Additif 128: Règlement ONU n° 129

Révision 1 – Amendement 4

Complément 3 à la série 01 d'amendements – Date d'entrée en vigueur : 19 juillet 2018

Prescriptions uniformes relatives à l'homologation des dispositifs améliorés de retenue pour enfants utilisés à bord des véhicules automobiles

Figure 2

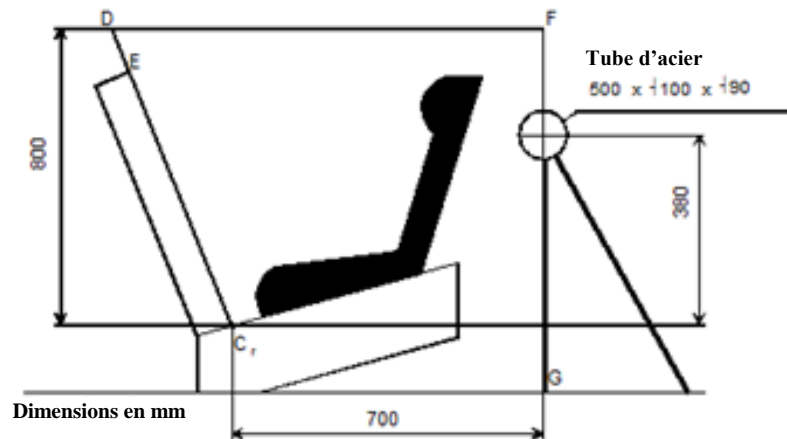
Paragraphe 6.6.4.4.1.2.1, lire :

« 6.6.4.4.1.2.1 Déplacement de la tête : aucune partie de la tête ne doit franchir les plans FD, FG et DE, comme décrits à la figure 2 ci-dessous. Ce critère devra être respecté jusqu'à un délai de 300 ms, ou jusqu'au moment où le mannequin à définitivement cessé de se déplacer, si cela se produit plus tôt.

Sauf s'il s'agit d'un essai avec le mannequin Q6, auquel cas :

La valeur par rapport au plan FD est de 840 mm ;

Si l'essai est effectué conformément au paragraphe 6.6.4.1.6.2 ou au paragraphe 6.6.4.1.8.2 ci-dessus, seule la deuxième configuration, résultats d'essai sans la barre de 100 mm de diamètre, est prise en considération.

Méthode à suivre pour déterminer la zone d'impact de la tête sur les dispositifs comportant un dossier et définir la dimension minimale des panneaux latéraux pour les dispositifs faisant face vers l'arrière

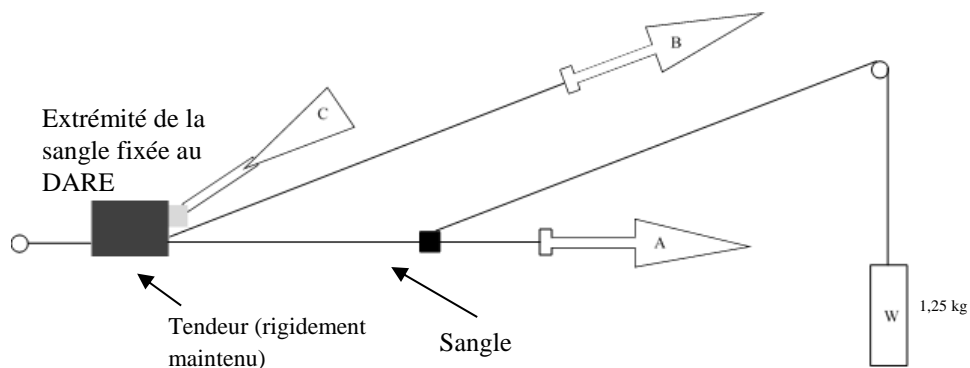
Annexe 14, lire :

1. Zone d'impact de la tête
- 1.1 Définition de la zone d'impact de la tête sur le dossier
Placer le dispositif sur le siège d'essai décrit à l'annexe...
- 1.2 Définition de la zone d'impact de la tête sur le bouclier d'impact
La zone d'impact de la tête sur le bouclier d'impact est représentée par toute la surface supérieure du bouclier d'impact, qui comprend toutes les surfaces visibles depuis le haut, en vue en plongée. ».

Figure 1

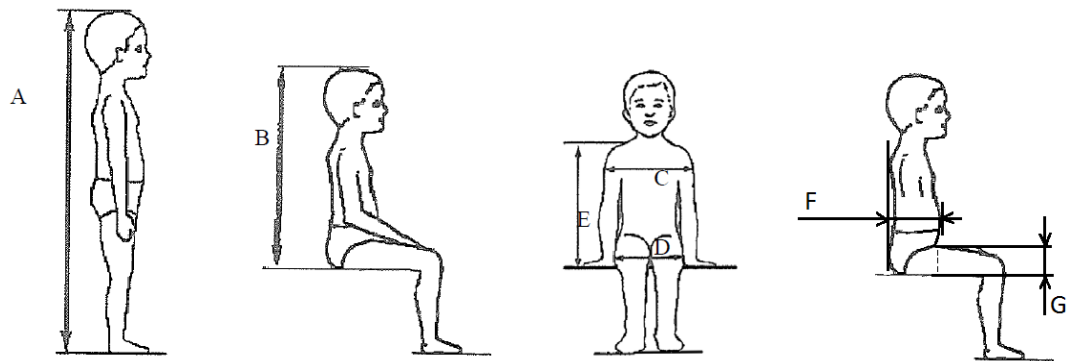
Annexe 18, lire :

Dimensions du mannequin pour dispositifs améliorés de retenue pour enfants

Figure 2

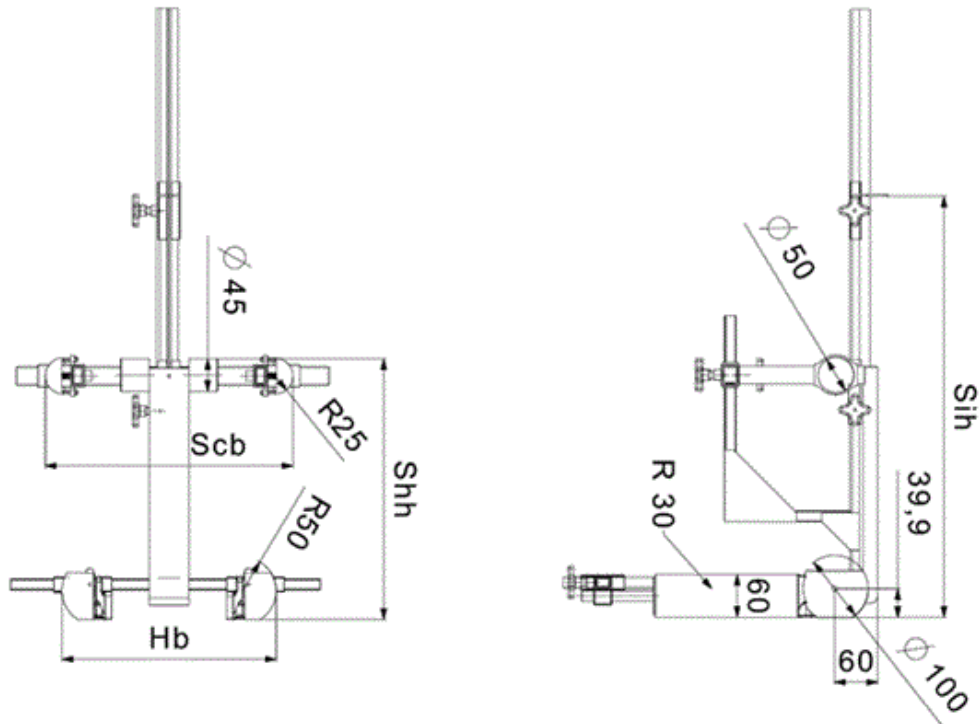
Dispositif de mesure d'un DARE – Vues latérale et frontale du dispositif de mesure

Pour les DARE intégraux ou non intégraux, le dispositif décrit à la figure 2 de l'annexe 18 doit être utilisé.

Figure 3

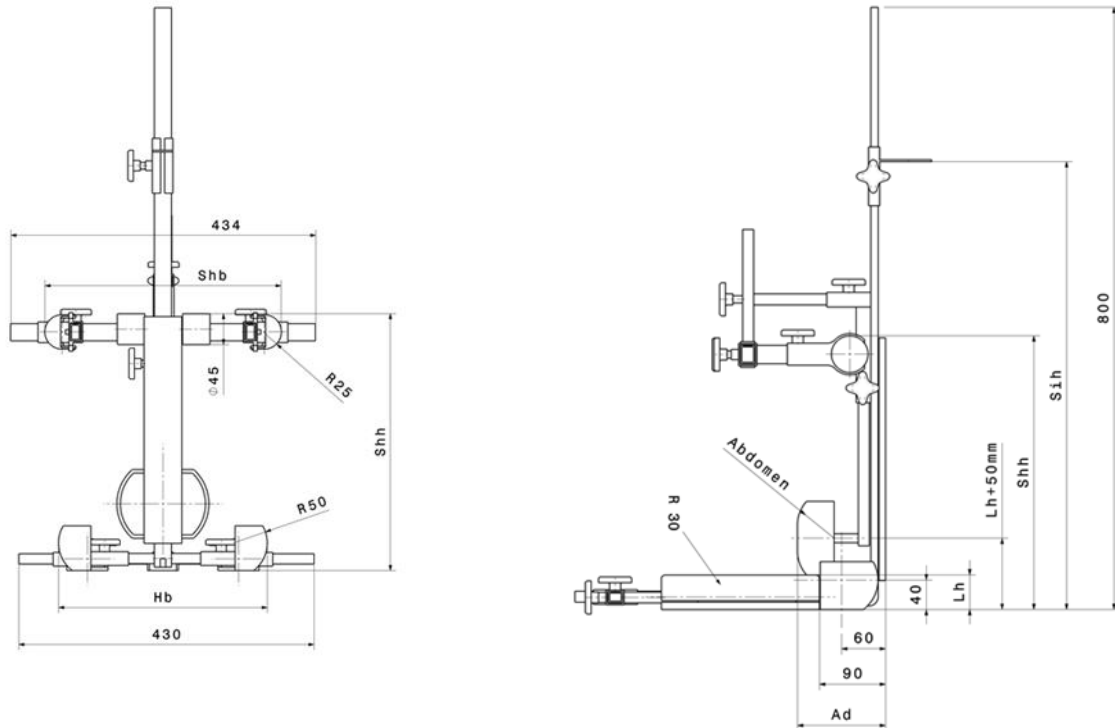
Dispositif de mesure d'un DARE à bouclier d'impact – Vues latérale et frontale du dispositif de mesure

Pour les DARE avec bouclier d'impact, le dispositif décrit à la figure 3 de l'annexe 18 doit être utilisé.
